沸騰水型原子炉に用いられる 8 行 8 列型 の燃料集合体について

昭和49年12月25日
原子炉安全専門審査会

第1図 8×8型燃料集合体外観図

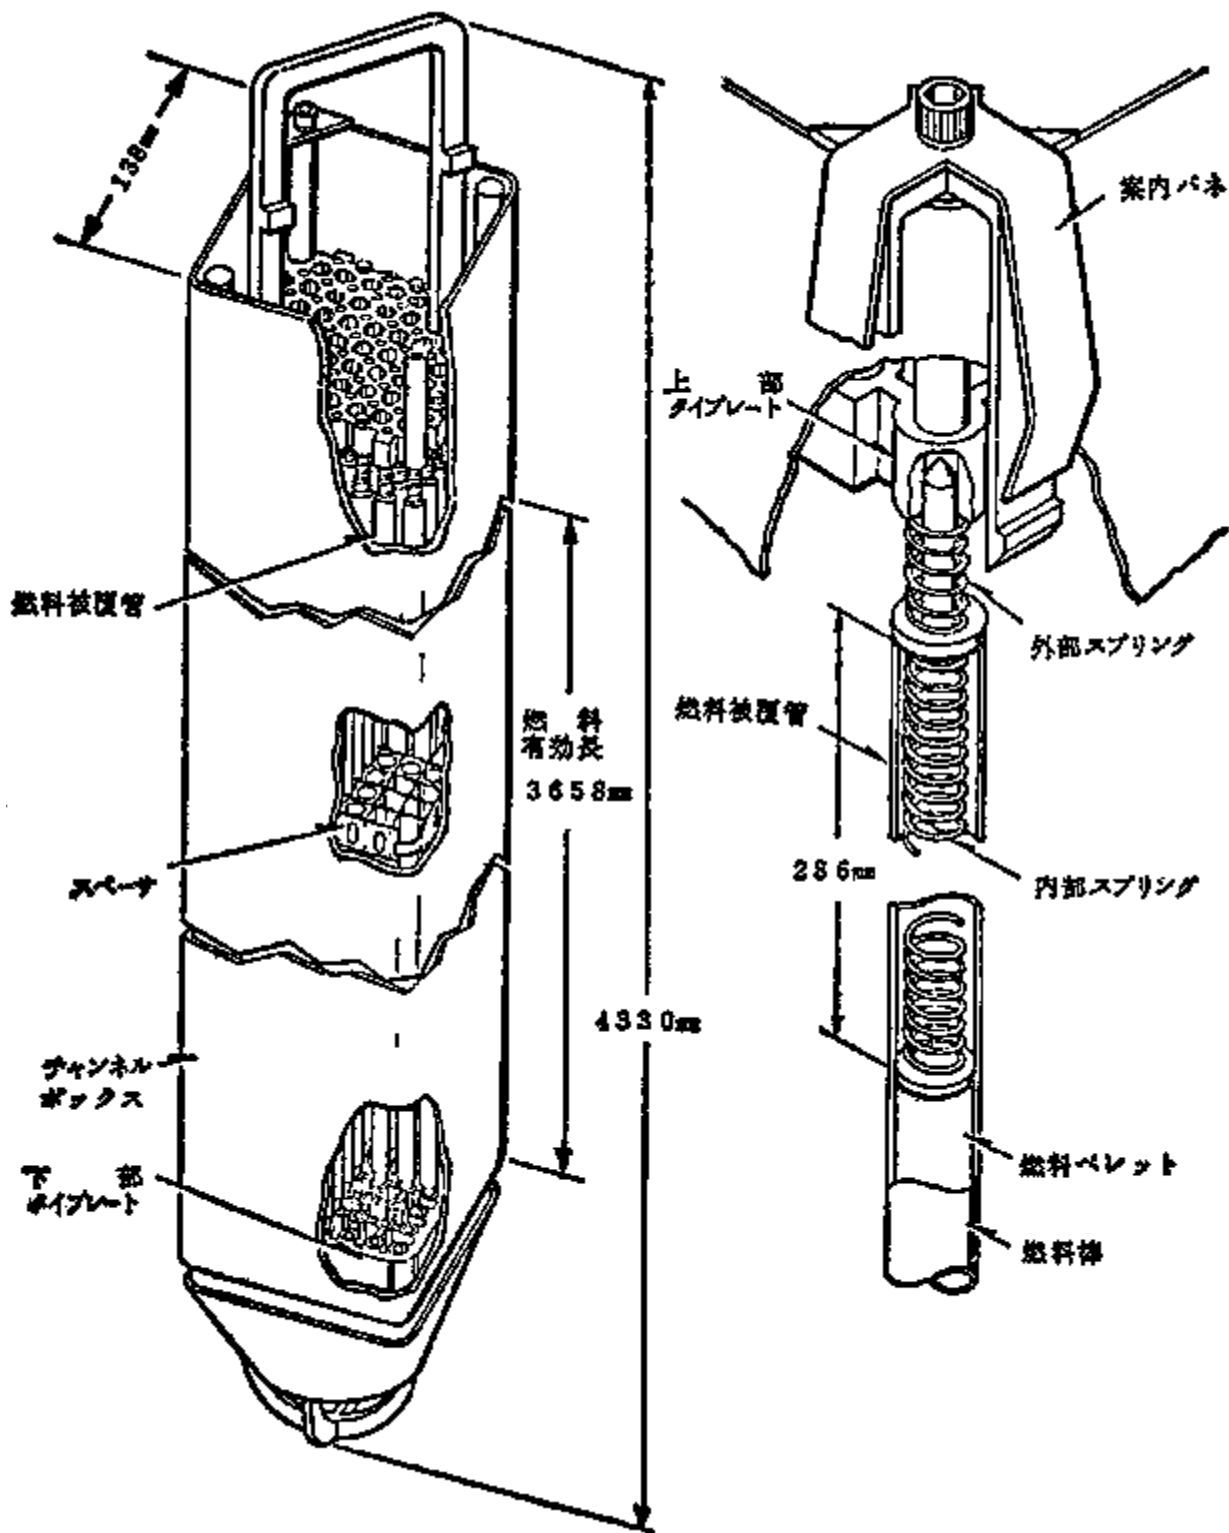
第1図及び第2図に示されるように8×8型燃料集合体は、従来の7×7型燃料集合体と形状は類似しており、主な変更点として次のものが挙げられる。

- (1) 7行7列格子配列(49本燃料棒)から、63本の燃料棒と1本のスペーサ保持用の中空有孔の棒(ウォータロッド)からなる8行8列格子配列になったこと。
- (2) 燃料棒の直径が減少したこと。

本燃料集合体は、炉内支持構造物等を変えることなく、7×7型燃料集合体と代って炉心に装荷することができるようにチャンネルボックスの外寸法、燃料集合体の長さ等は7×7型燃料集合体と同一である。また、上部タイプレートにある取扱用ハンドルの方角、案内バネの位置等によって、向きが間違っして炉内に挿入されることのないように配慮されている。
